II/102 hr. hl. města Prahy-Štěchovice, rekonstrukce. ETAPA II

Rekonstrukce vozovky - Davle-Štěchovice

Změnový list

20.3

Doplnění konstrukce vozovky v km 13,150 – 13,210 - vlevo

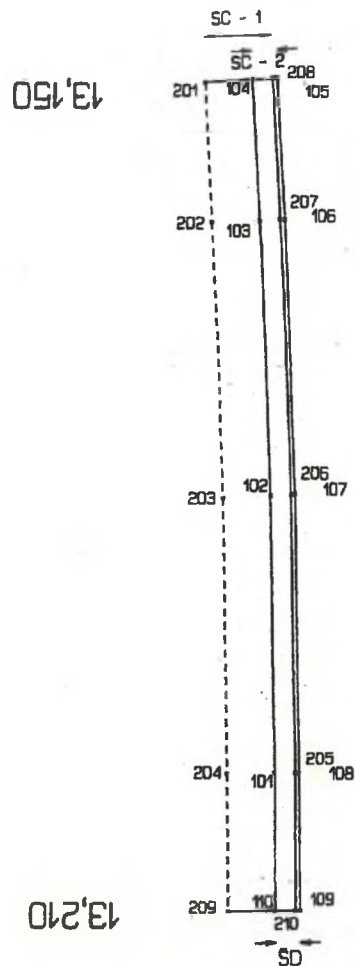
Předmět měření: SO 102 – REKONSTRUKCE VOZOVKY - DAVLE - ŠTĚCHOVICE
Úsek B – km 13,150 – 13,210 – vlevo – doplnění konstrukce vozovky

ŠD -	km 13,150 – 13,210	šířka 1,90	-	114,0 m ²	tl. 220 mm
SC - 2		šířka 1,70	-	102,0 m ²	tl. 150 mm
SC - 1		šířka 5,00	-	300,0 m ²	tl. 120 – 200 mm

ROZŠÍŘENÍ SO102 KH 13,150 - 13,210 VLEVO

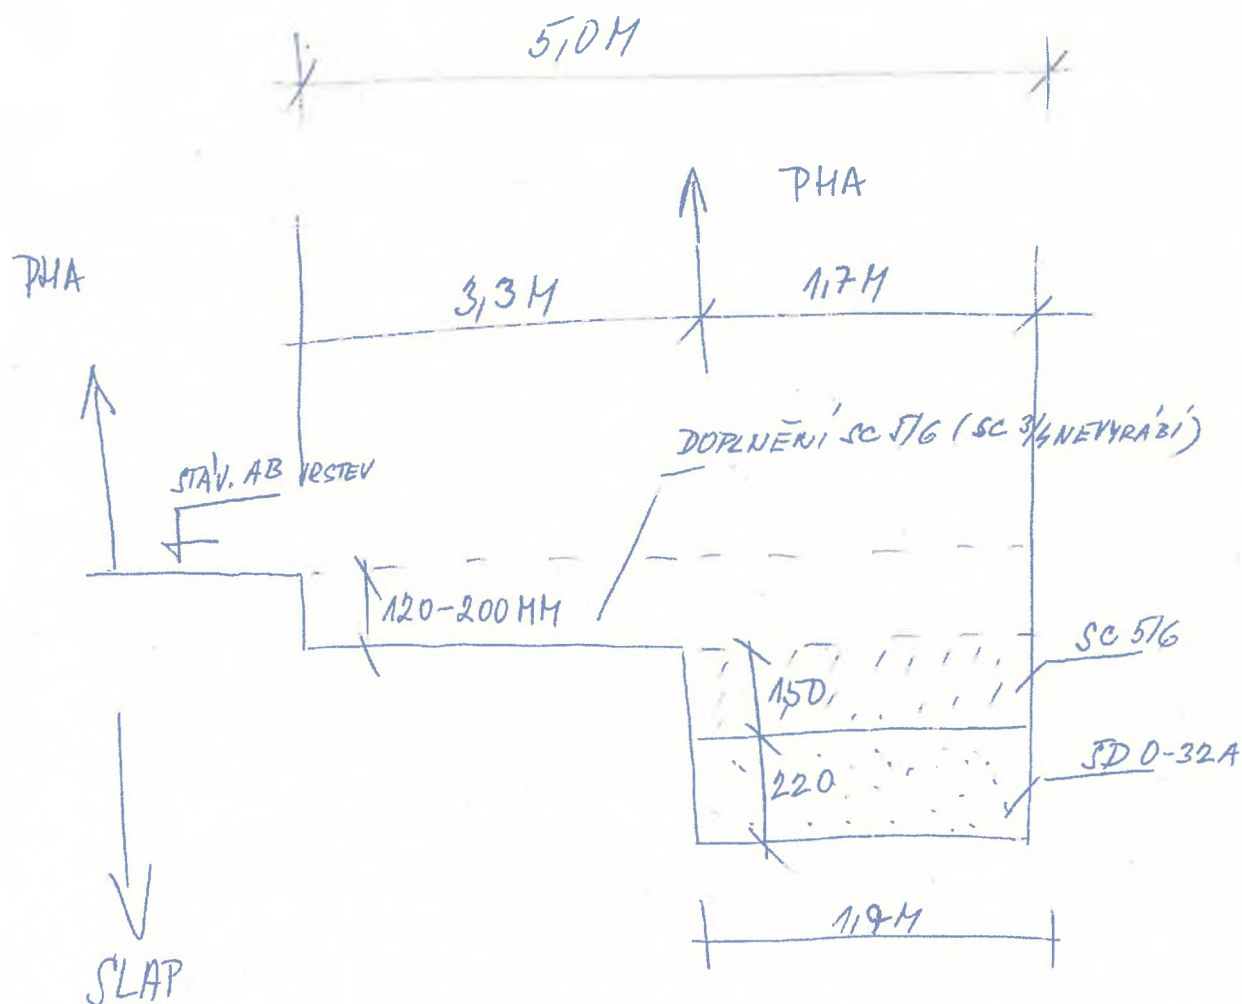
SC 5/6 R. 150MM $60M \times 1,7M = 102M^2$

1. VRSTVA DOPLNĚNÍ
K PŮVODNÍ HRANĚ VOZOVKY

SC 5/6 R. 120-200MM $60M \times 5,0M = 300M^2$

2. VRSTVA DOPLNĚNÍ

PRÁCE PROVÁDĚNY 22 - 23.7.2021
